Califica Ambientalmente el proyecto "PLANTA FOTOVOLTAICA CURAMACHI"

3°. Que, en sesión de fecha 21 de julio de 2021, la Comisión de Evaluación de la Región del Maule acordó calificar desfavorablemente el proyecto "PLANTA FOTOVOLTAICA CURAMACHI", aprobando íntegramente el contenido del ICE de fecha 13 de julio de 2021.

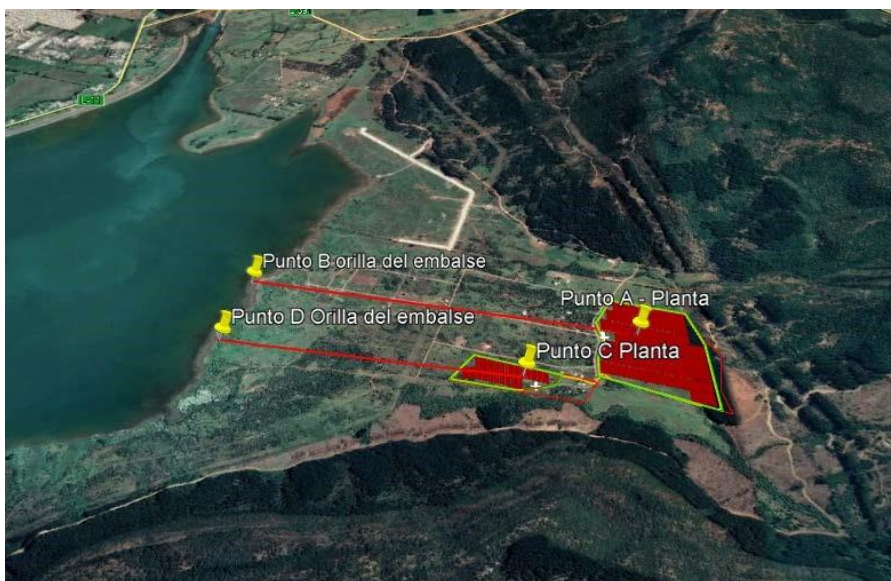
Cuál es su plan de protección del paisaje y de la zona turística del lago Machicura, considerando que el efecto espejo del proyecto es visible desde toda la ribera del lago y genera contaminación visual intensa.

Esta Comisión de Evaluación considera pertinente la observación planteada toda vez que se refiere al proyecto en evaluación. En primer lugar, es importante señalar que los paneles no generan el efecto espejo mencionado, los paneles están fabricados con una lámina de vidrio templado que se asegura de no generar reflejos. Esto precisamente por los paneles deben absorber la radiación solar y no reflejarla. De manera adicional, se hace presente que La orientación de los paneles es siempre hacia el norte. Los paneles no van horizontales, la inclinación es aproximadamente 21° grados y por lo general nuestras plantas tienen seguidores de luz. Por lo tanto, tienen movimiento de este a oeste ya que siguen la luz del sol del amanecer al atardecer. Además, los paneles son antirreflejo y se debe considerar la ubicación del proyecto que es en la ladera oriente del embalse y la distancia con dicho embalse es de 1000 metros aproximadamente.

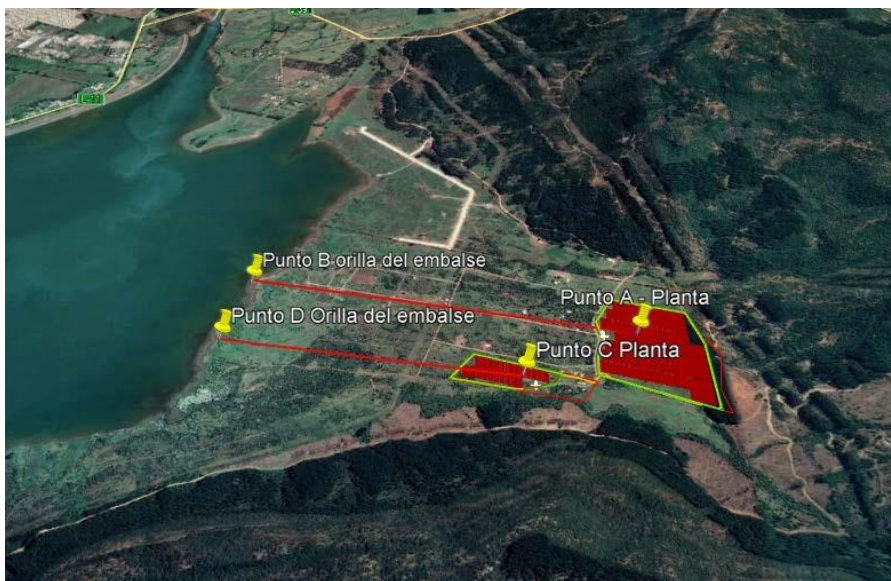
Cuál es el efecto sobre los seres humanos respecto al efecto espejo que tendrán los paneles solares sobre los habitantes de la rivera del lago.

Esta Comisión de Evaluación considera pertinente la observación planteada toda vez que se refiere al proyecto en evaluación. En primer lugar, es importante señalar que los paneles no generan el efecto espejo mencionado, los paneles están fabricados con

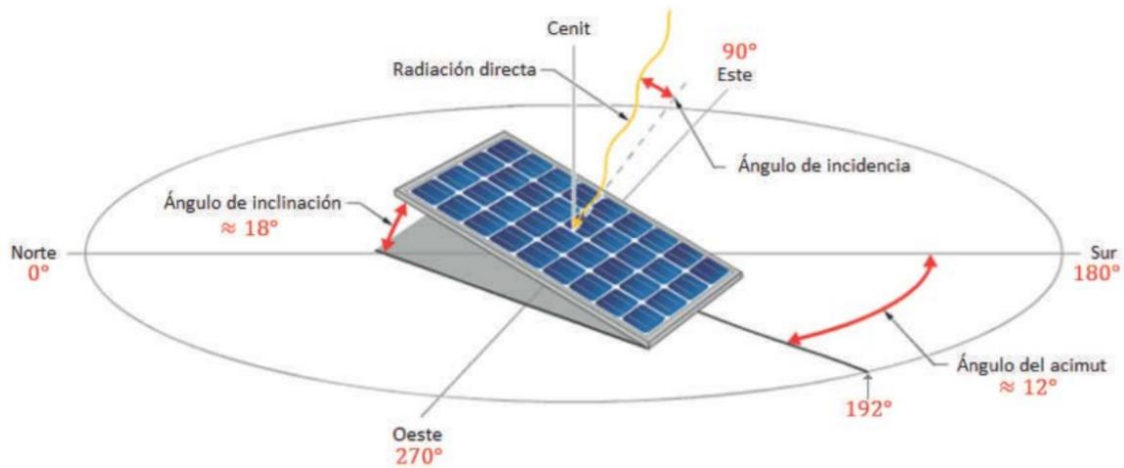
Efecto espejo: con respecto al daño que puede tener el reflejo del sol en los paneles sobre el territorio aledaño, les pido informar lo siguiente:

- 1.- Indicar cual será la orientación de los paneles: Norte, Sur, Este, Oeste
- 2.- Indicar si el ángulo de inclinación del panel será fijo o móvil durante el día.
- 3.- Indicar con el estudio de caso correspondiente, qué laderas o terrenos recibirán los reflejos del sol durante los distintos días del año y durante las distintas horas de luz del día
- 4.- Considerar en el estudio que en los terrenos aledaños hay laderas y cerros, y construcciones que pueden ser afectadas

La inclinación es aproximadamente entre 15 y 40 grados. Dependiendo de la región se calcula específicamente.
